## 品質異常改善通知書

不具合整理No. 44F- 08- 017

図番	503462-0019
品名	HI-FIX 256PIN PC-WMB CONN. REC. TERMINAL
ロットNo	メッキロット：20727ZQ/20730ZQ
対象数量	1,655,700pin
クレーム内容及び確認内容

メッキ膨れ（再発）、ダコン、変色

## ダコン不良

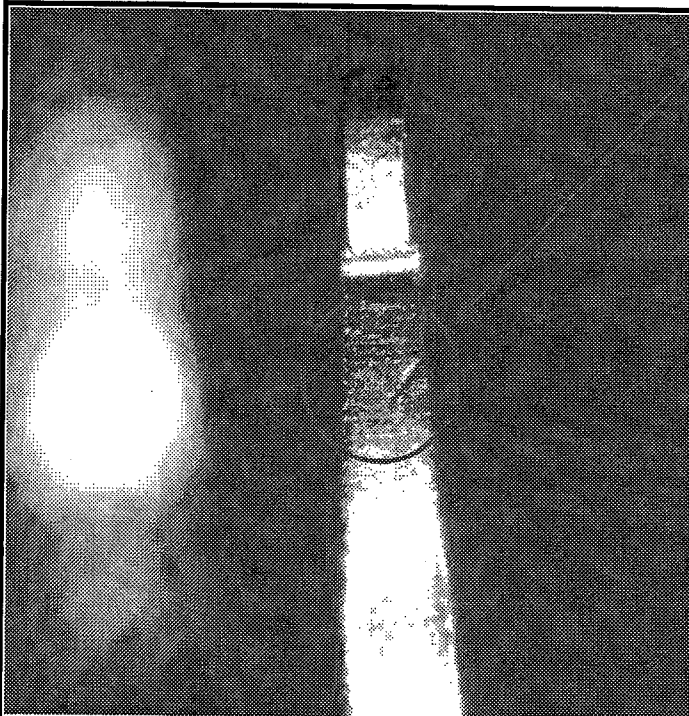
2012 8 24 ダコン連絡あり  
サンプル発生頻度1~2%程度  
大連工場にて全数検査時に発見

**原因** 潰し後の肌荒れ部を曲げにてしごくため発生したと推測される  
(8/24金型内確認にて可能性が最も高いと推測した)

**対策** 定期研磨毎に潰しを追い込む  
金型ネライ 0.135  
8/27生産品 0.135  
潰し時、抜き後共に0.135であった。スケルトンをマイクロで確認する

**注意点** M702材のため、粉ゴミは発生し易い。又材料表面もりん青銅と比較  
すると肌荒れが激しい(材料の粒子が大きいため)  
そのため、通常の感覚より早い追い込みサイクルとなると理解する  
研磨サイクル、面打ち追い込みについても意識し必要があれば  
変更をして下さい。まだ生産実績が少なく決めきれていない状態  
不明点は課長まで
